Informe técnico: respuesta a observaciones de Vale

Control documental: Versión: 0.1 · Estado: Borrador · Fecha: 2026-10-15 · Clasificación: Confidencial · Portafolio: AO · Tipo: INF · Cliente: Vale · Proyecto: Vale · Nivel mínimo: L3 · Código: ES-AO-INF-RESP-VALE-CPQD (provisional)

Este informe responde a las observaciones que Vale comunicó a SITECH Brasil el 13 de octubre de 2026, en el marco de la homologación de la solución de monitoreo de fatiga y distracción de TORSA, y está pensado como anexo al informe del laboratorio CPQD contratado por Vale.

Figura 1. Entorno no operativo, medición de vibraciones (Test-Shaker)

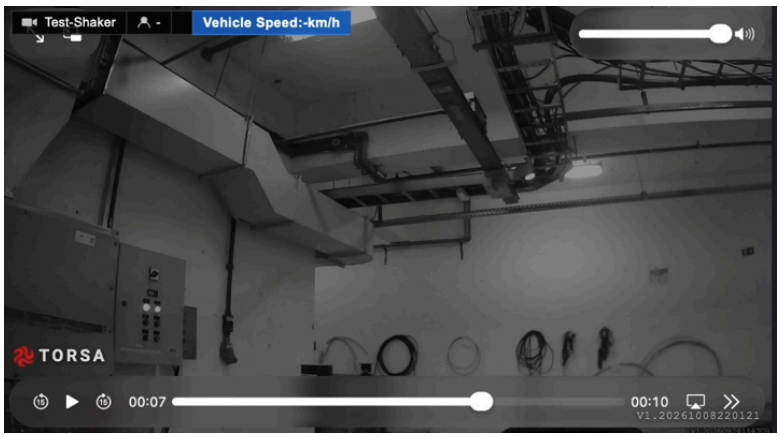
La cabina del laboratorio no reproduce fielmente las condiciones de un equipo en operación. El asiento, el espacio interior y la posición del volante, que en el laboratorio es móvil, difieren de los de una cabina real (Figuras 1 a 4 del Anexo). Por eso TORSA considera necesario contrastar los resultados de laboratorio con los de operación.

La comparación se hizo entre una cabina real (la instalada en campo, Figura 6) y un entorno de laboratorio que difiere de forma importante de una cabina en operación (Figuras 2 a 4). Por eso no permite medir la robustez entre cabinas.

Figura 5. Ejemplo de ventana de atención del operador definida en la calibración

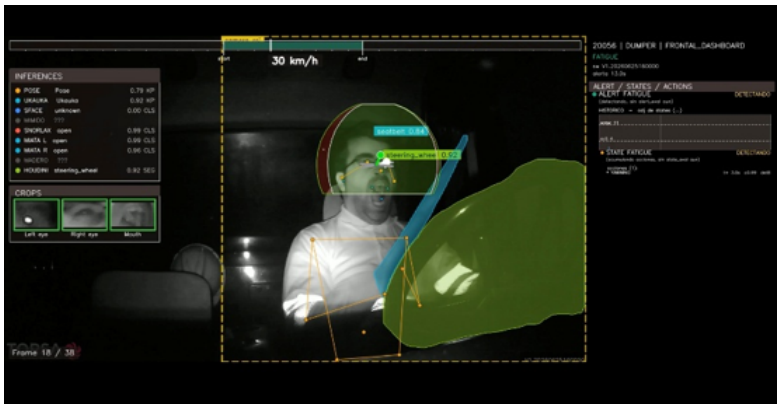
- **Calibración:** define la ventana de atención del operador (Figura 5). No requiere conectividad.
- **Entrenamiento del modelo:** incorpora evidencia del entorno al modelo de reconocimiento. Sí requiere conectividad, pero toma solo unos segundos.

Luego de la calibración, el sistema funciona en modo autónomo (standalone). TORSA solicitó conexión a red durante las pruebas únicamente para el monitoreo: sin red, la supervisión de Vale no recibe retroalimentación de las alertas y no puede emitir su evaluación del sistema. No se necesita conexión constante para las pruebas, pero sí que las personas vean el resultado de las alertas en algún lugar, porque sin esa visibilidad surgen dudas sobre el funcionamiento del sistema.

Figura 6. Operación en cabina real, mina de Vale

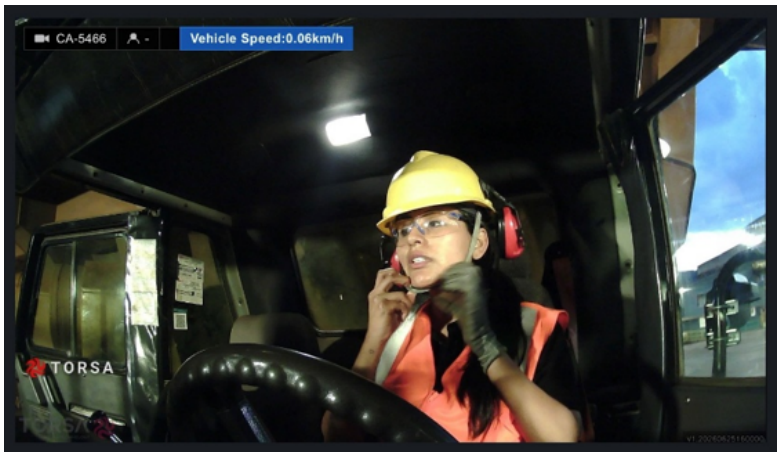
El modelo de TORSA está entrenado para operar en cabinas reales de camiones, palas y vehículos livianos, en ambientes reales de operación y conducción. Considera el contexto operacional para minimizar falsos positivos y evitar que, tras cada alerta, haya que recurrir a personas para clasificar las distracciones. La instalación en vehículos livianos con una a cuatro personas a bordo es factible.

Una evaluación objetiva de la robustez debe incluir los resultados de las pruebas de campo; TORSA solicita que se incorporen al análisis.
